**PARC ÉOLIEN
PIERRE-DE SAUREL**

Construction du Parc éolien Pierre-De Saurel dans la MRC de Pierre-De Saurel

Addenda – Réponses aux questions et commentaires du 10 octobre 2013

Novembre 2013

Figure 1. Distribution des projections d'ombres lors de l'exploitation du parc éolien Pierre-De Saurel

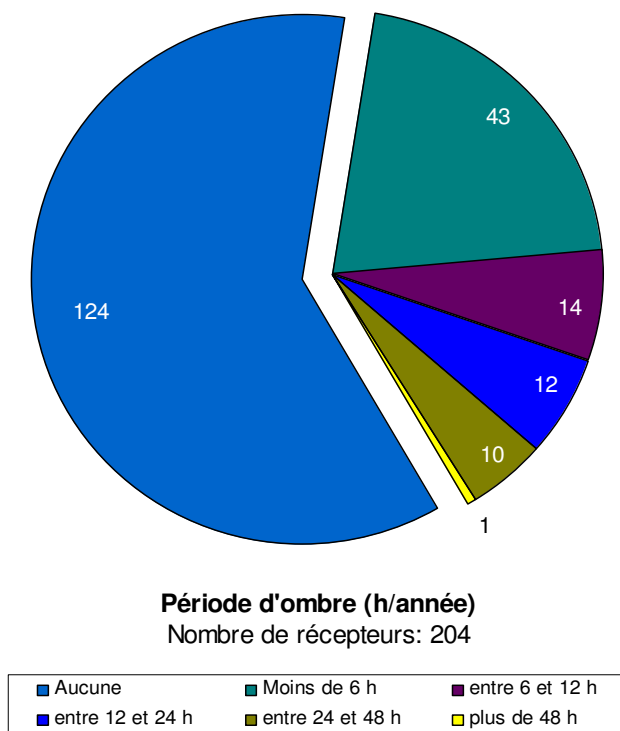
QC-74 L'initiateur n'a pas procédé à une modélisation des projections d'ombres mouvantes engendrées par le fonctionnement des éoliennes lorsque le soleil est bas sur l'horizon. Ces ombres peuvent occasionner une nuisance réelle. Une modélisation de la probabilité d'occurrence de ce phénomène aux résidences dans la zone d'étude est nécessaire. Cette modélisation devrait permettre de déterminer quelles résidences en subiront les impacts, à quelle période de l'année, à quel moment de la journée et pendant combien de temps.

R-74 PARC a réalisé une modélisation des projections d'ombres issues de l'exploitation du parc éolien à l'aide du logiciel WindPRO 2.8. Dans la zone d'étude, on retrouve 204 résidences (récepteurs) dont la position pourrait impliquer une projection d'ombre (axe est-ouest). Les conditions optiques de l'atmosphère font en sorte que les ombres sont visibles à une distance de 2 km (Brisson *et al.*, 2013). Au total, 80 résidences seront susceptibles d'être affectées par des projections d'ombres soit 39 % des récepteurs de la zone d'étude. La figure 1 montre la distribution des projections d'ombres dans la zone d'étude pour le pire cas. Plus de 80 % des résidences auront moins de 6 h par année où des projections d'ombres seront potentiellement visibles. Par ailleurs, 3 récepteurs auront plus de 36 h de projections annuellement ce qui représente que 0,41 % du temps. Ceux-ci sont localisés le long du rang Bord-de-l'Eau entre les éoliennes PS-03 et PS-07.

Titre
Carte A-1
Équipements et infrastructures du parc éolien

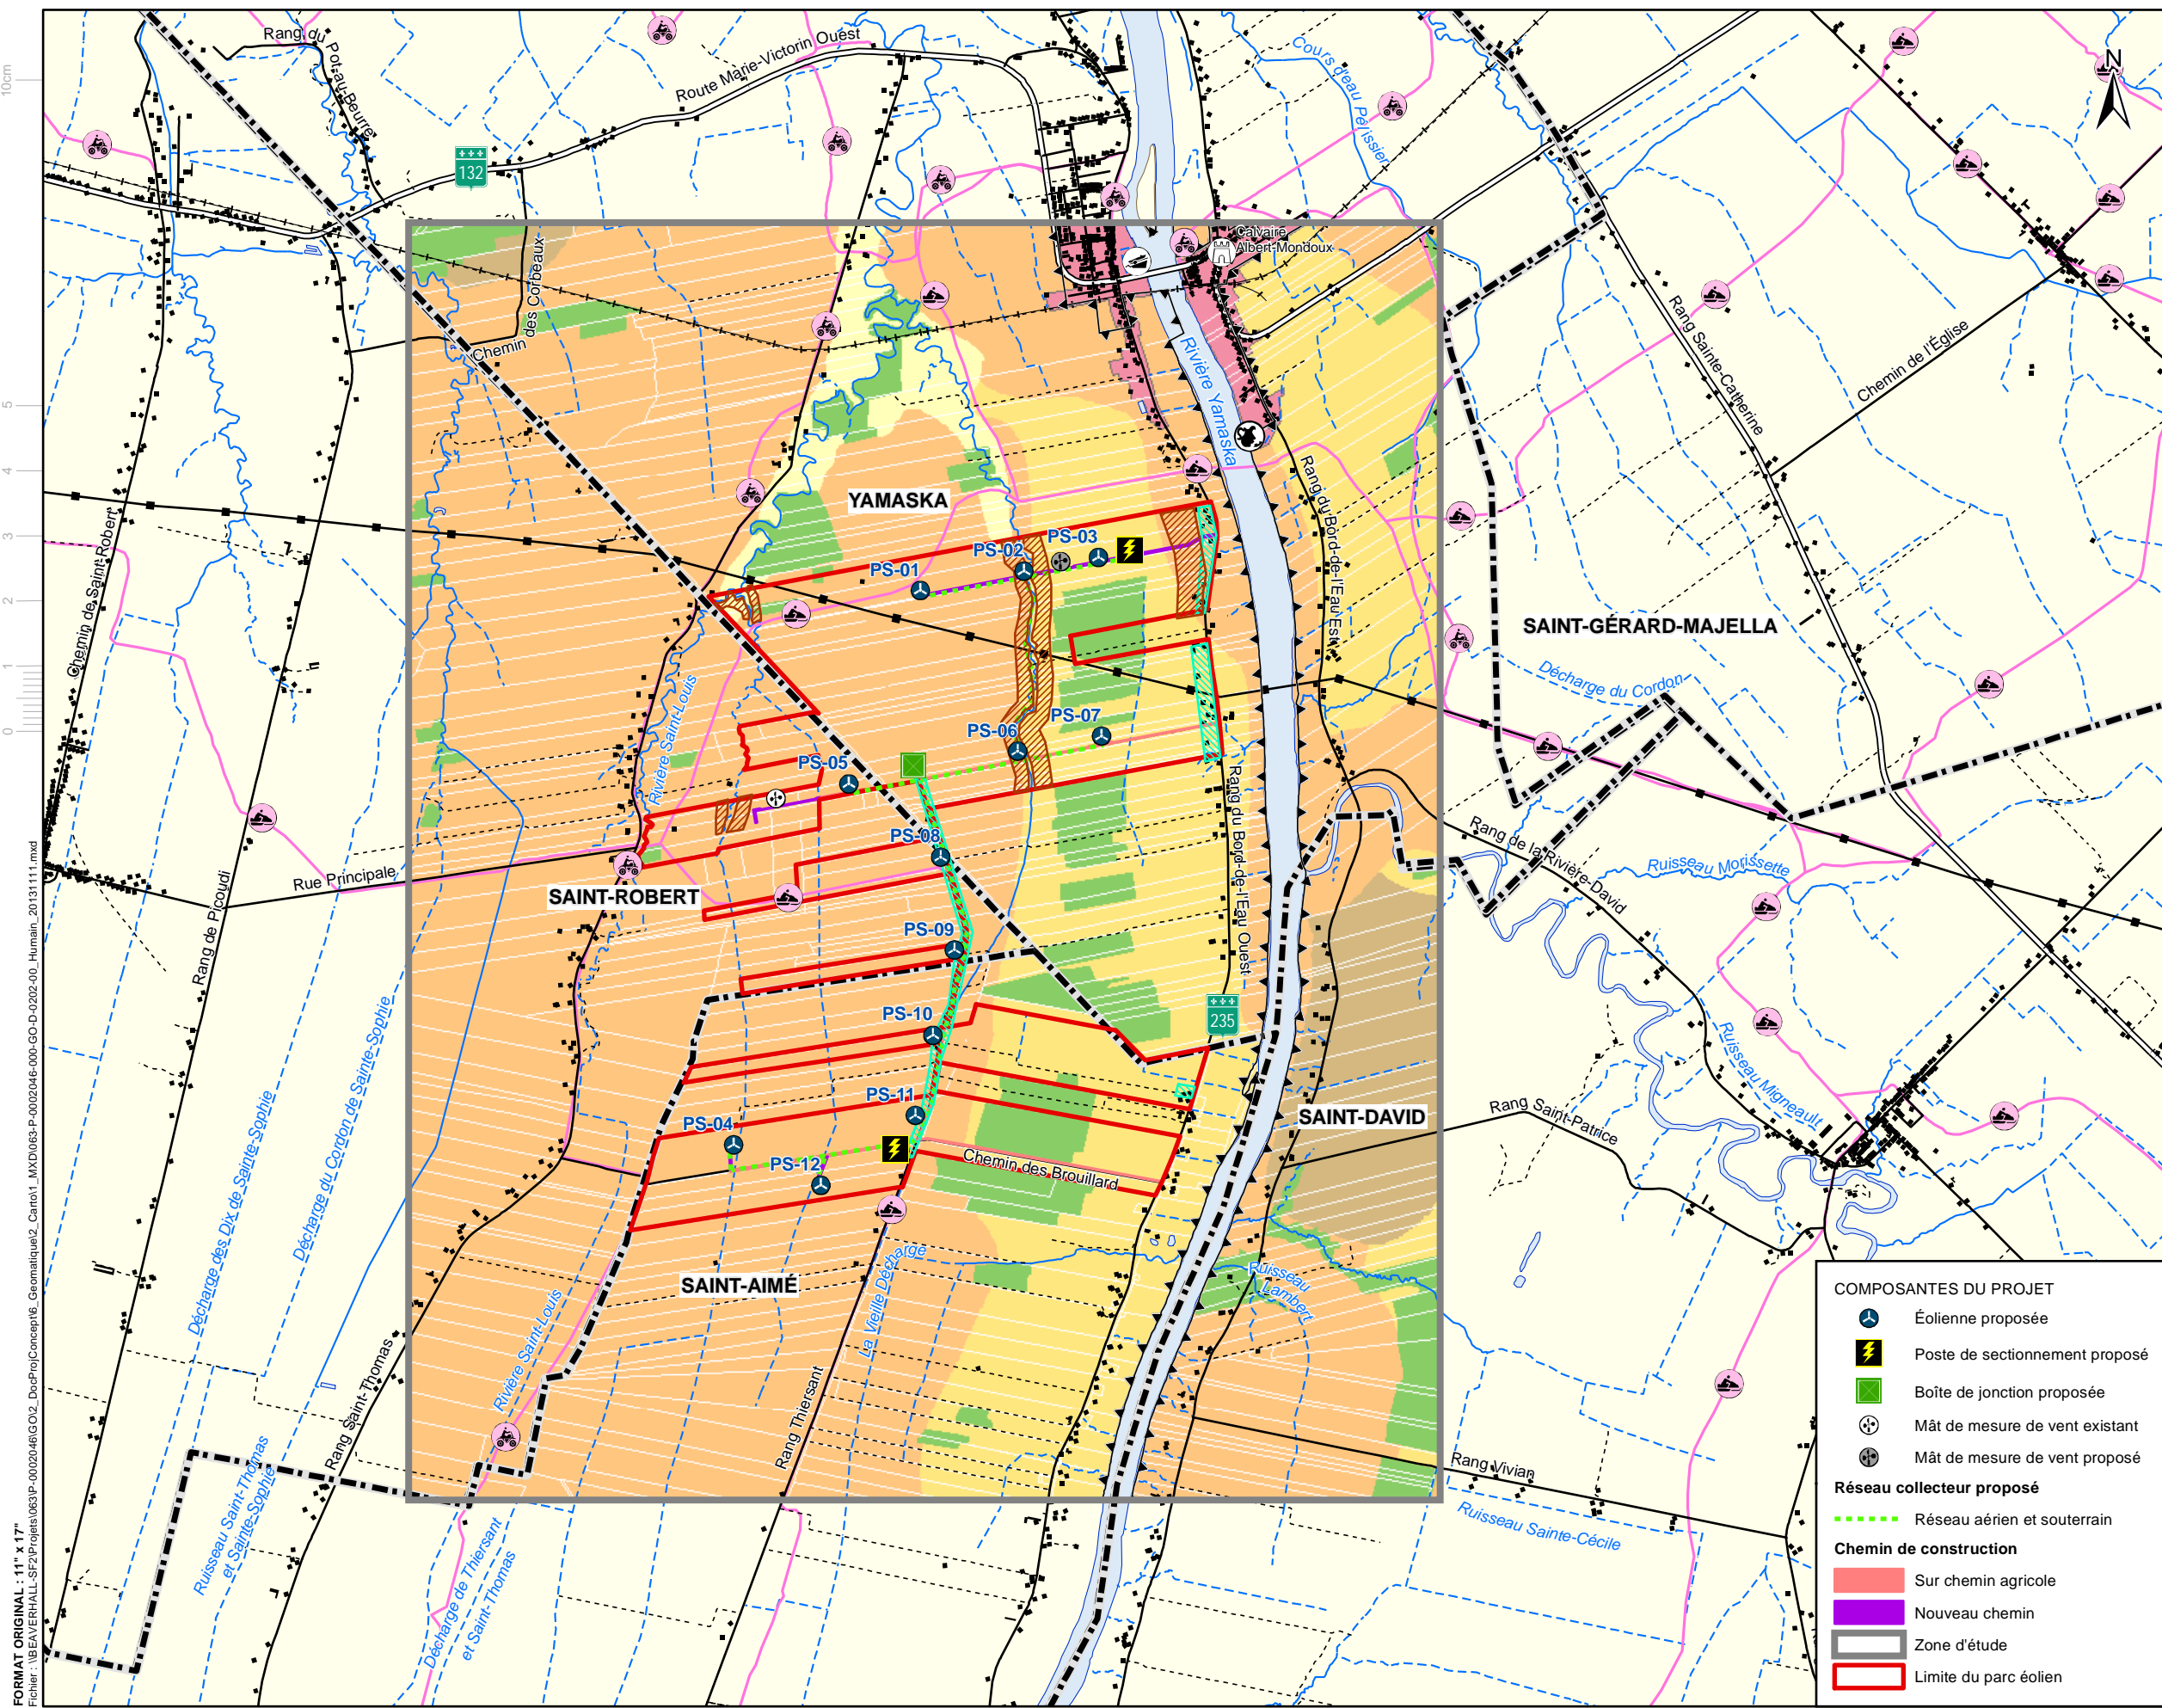
QC-4 Il est mentionné que le réseau collecteur électrique souterrain reliant les turbines au poste de sectionnement du projet sera aménagé le long des routes d'accès. Toutefois, à la carte 2 de l'annexe 1, le réseau collecteur proposé entre l'éolienne PS-01 et la boîte de jonction ne semble pas longer un chemin d'accès, mais plutôt passer au milieu de parcelles en culture. Nos observations sont-elles justes? Quelle est la longueur du réseau collecteur longeant les chemins d'accès et celle ne les longeant pas? Comment l'initiateur prévoit-il gérer la présence des drains souterrains, dans le cas où le réseau collecteur passe au travers de parcelles en culture, considérant que les fils seront enfouis à 1,6 m de profondeur?
